Powiat Legnicki

OGŁOSZENIE

***Budowa i przebudowa dróg dojazdowych do gruntów rolnych i leśnych wraz
z zadrzewieniami przydrożnymi w związku z realizacją projektu „Scalenie gruntów
wsi Niedźwiedzice, gmina Chojnów, powiat legnicki”***

postępowanie nr RZ.272.1.5.2025

Droga nr 2:

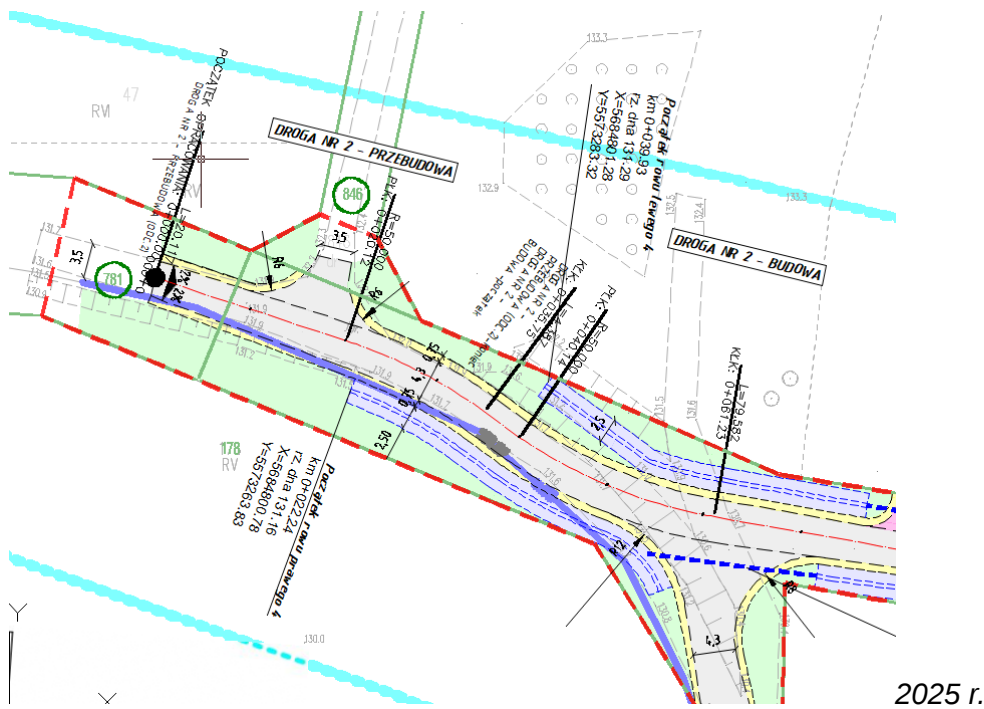
- Drogi nr 2: poz. 10.1 – Zabezpieczenie sieci wodociągowej (rura osłonowa), jednostka: komplet 1,

1. Czy przewidziane są konkretne długości rur osłonowych dla zabezpieczeń sieci wodociągowej/kanalizacyjnej?

2. Czy możliwe jest udostępnienie szczegółowego zakresu prac lub rysunków, które określałyby sposób wykonania zabezpieczeń?

3. Czy pozycje te dotyczą konkretnego odcinka sieci (jeśli tak – którego)?

4. Jakiego rodzaju materiały i średnice rur należy przewidzieć?

5. Jakiej długości przewiduje się wykonanie zabezpieczenia rur osłonowych dla każdej z tych sieci.

Odpowiedź zamawiającego: Długości należy przyjąć na podstawie planu sytuacyjnego i warunków na zabezpieczenie sieci wydanych przez Gminny Zakład Gospodarki Komunalnej i Mieszkaniowej z dnia 09.07.2024 r. – pomocniczo załączamy lokalizację tych odcinków.

Droga nr 3:

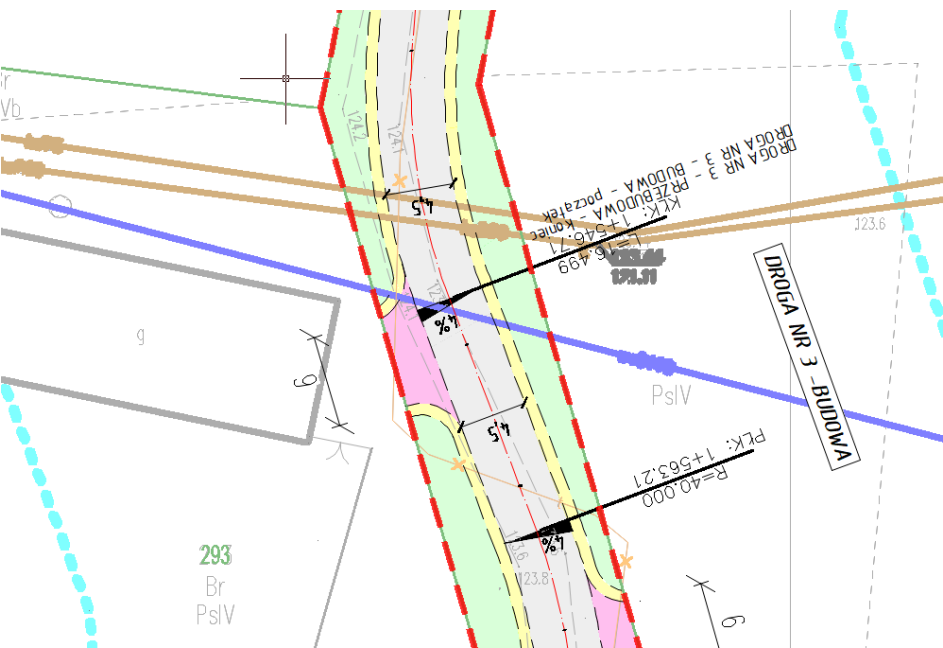
- Drogi nr 3: poz. 10.1 – Zabezpieczenie sieci wodociągowej, jednostka: komplet 1,

- Drogi nr 3: poz. 10.2 – Zabezpieczenie sieci kanalizacyjnej, jednostka: komplet1.
